Urząd Miasta Bydgoszczy
Wydział Zamówień Publicznych
ul. Grudziądzka 9-15, 85-130 Bydgoszcz

WZP.271.23.2024.E

„Wykonanie robót budowlanych polegających na termomodernizacji i przebudowie budynku Zespołu Szkół Ekonomiczno-Administracyjnych przy ul. Gajowej 98 w Bydgoszczy” - WZP.271.23.2024.E

Dotyczy rysunku A-08.1 Przekrój przez fosę. Prosimy o doprecyzowanie poniższych informacji:

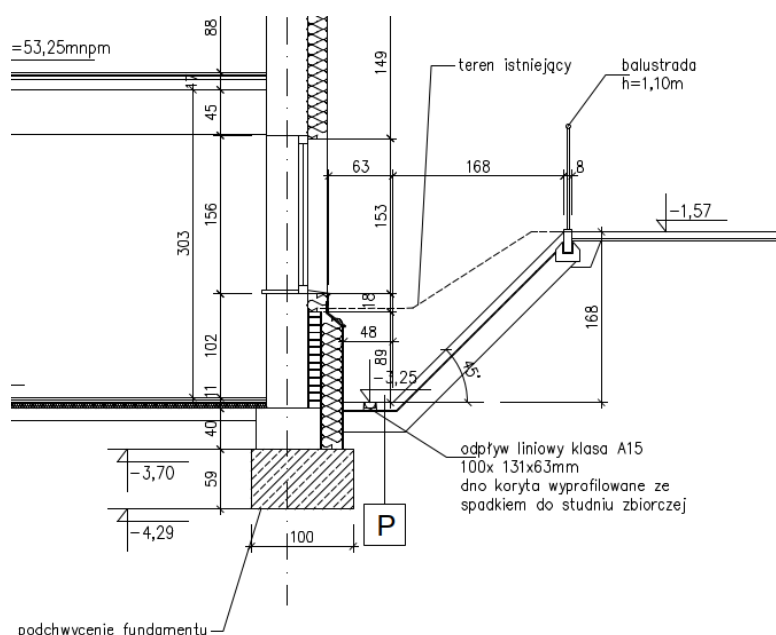
- na jakiej długości budynku należy zrealizować pochwycenie fundamentu, skarpowanie terenu z montażem odpływu liniowego na rzędnej -3,25 i wykonaniem ażurowych płyt betonowych?

Odpowiedź:
Długość 17,5m
